**ESTUDIO DE IMPACTO AMBIENTAL
CATEGORÍA I**

**INFORMACIÓN COMPLEMENTARIA NO. 1
12 mayo 2025**

**PROYECTO:
TERRAZAS PARQUE SOLAR AURORA ENERGY I**

**PROMOTOR:
AURORA ENERGY I, S. A.**

AREAS DE TALUDES A - B

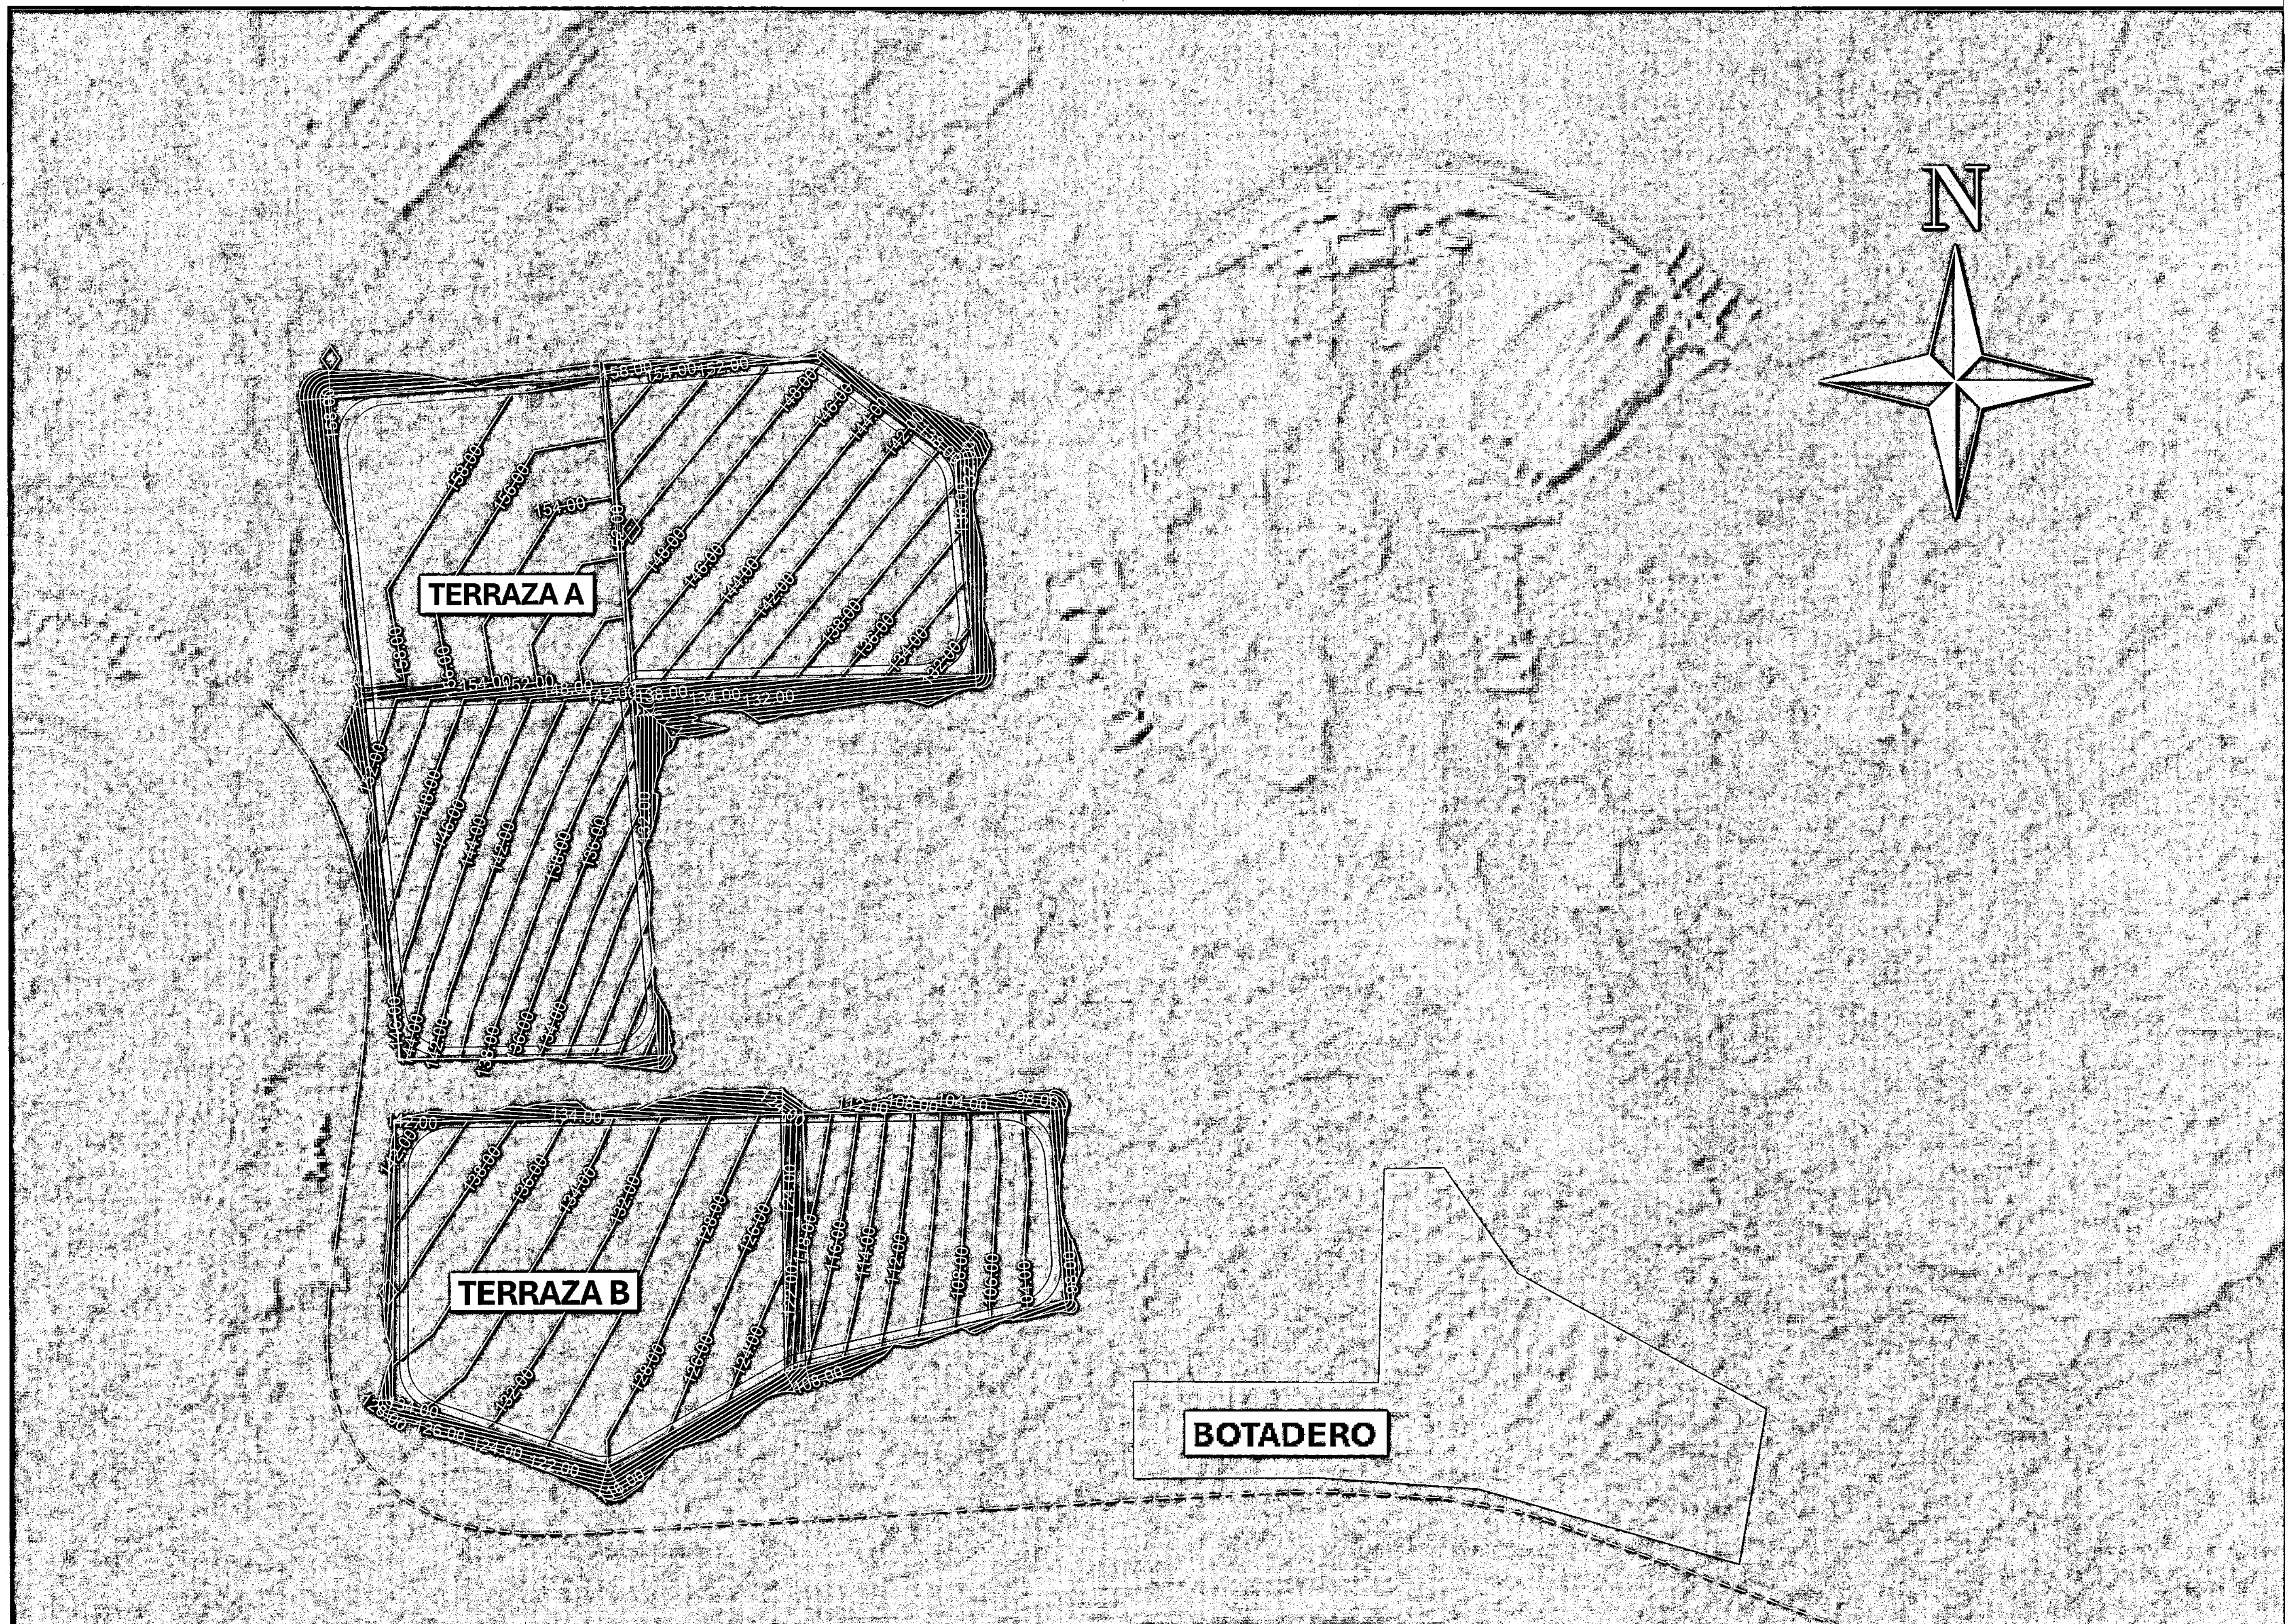
- d. **Presentar**, los planos con los perfiles de volúmenes de corte y relleno esperados con la conformación de las terrazas.
 - e. **Verificar y aclarar**, el volumen total de suelo de cortar y rellenar en la conformación de las terrazas, además indicar los volúmenes de tierra a mover, para la conformación de los caminos de acceso.

Respuesta 4d. Se adjuntan Planos de diseños y pendientes de terrazas y vistas de secciones múltiples **Ver Anexo No. 4 Planos del Proyecto (verificar planos**

con numeración: PSA-PL-GN-01-Áreas de Taludes A-B; plano No. PSA-PL-GN-01-sección de Terraza A; plano No. PSA-PL-GN-02-Pendiente de la Terraza).
